VERBALE DI DELIBERAZIONE DI GIUNTA COMUNALE N. 421 DEL 04/12/2025

APPROVAZIONE "PIANO ATTUATIVO VIA MONTE ALBENZA - VIALE LOMBARDIA"

OGGETTO: APPROVAZIONE "PIANO ATTUATIVO VIA MONTE ALBENZA - VIALE LOMBARDIA"

PLANIVOLUMETRICO STATO DI FATTO - scala 1:200

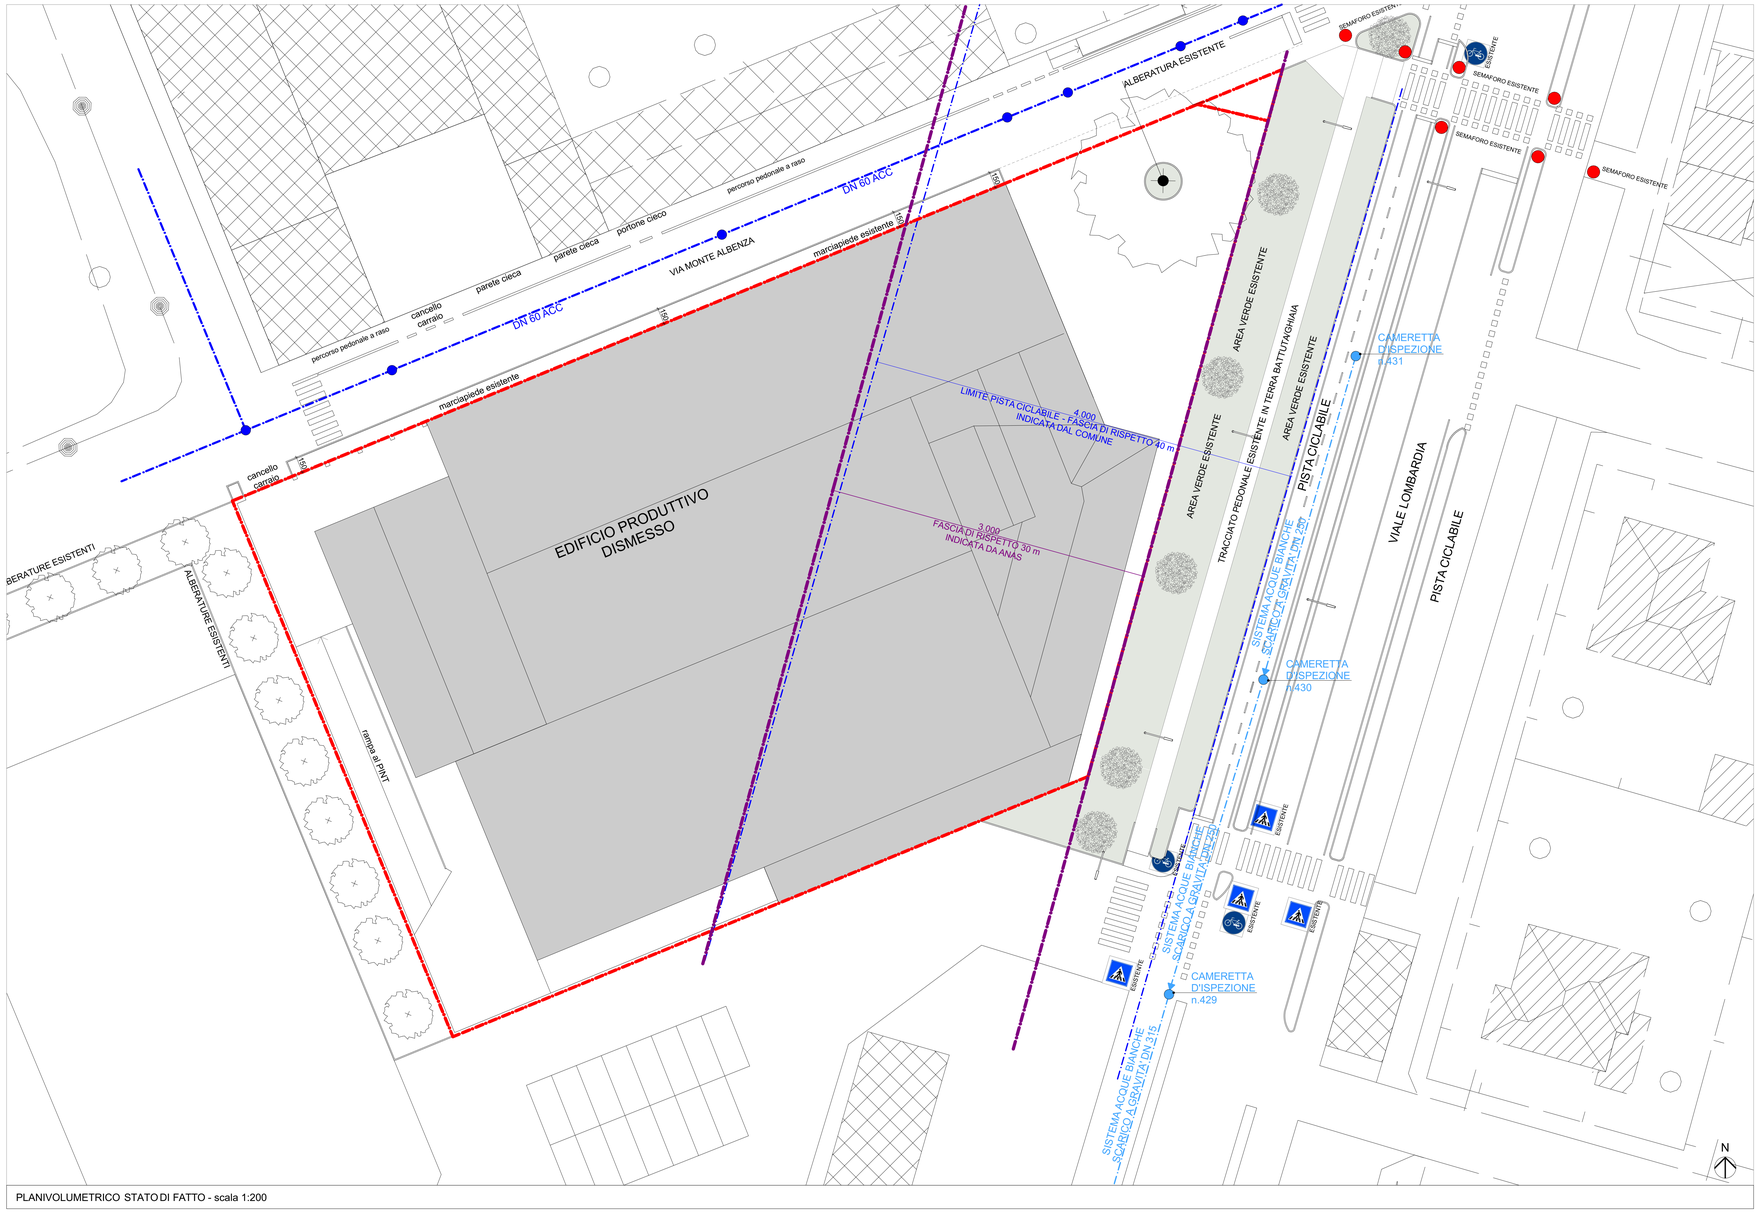
- ***A tale proposito, la Planimetria dello Stato di Fatto dovrà essere estesa all'intorno, adeguatamente quotata a livello altimetrico e planimetrico (con particolare riferimento alla quota stradale ed ai percorsi pedonali), oltreché riportare tutti gli elementi visibili in superficie (a titolo esemplificativo, pali di illuminazione, caditoie, alberature, impianti semaforici, chiusini, ecc.) – il tutto al fine di valutare le connessioni con la città consolidata, e la congruenza rispetto alle relative rispetto alle quantità/costi di cui al C.M.E.;***

Si allega allo scopo Tav03_0-PLANIVOLUMETRICO STATO DI FATTO
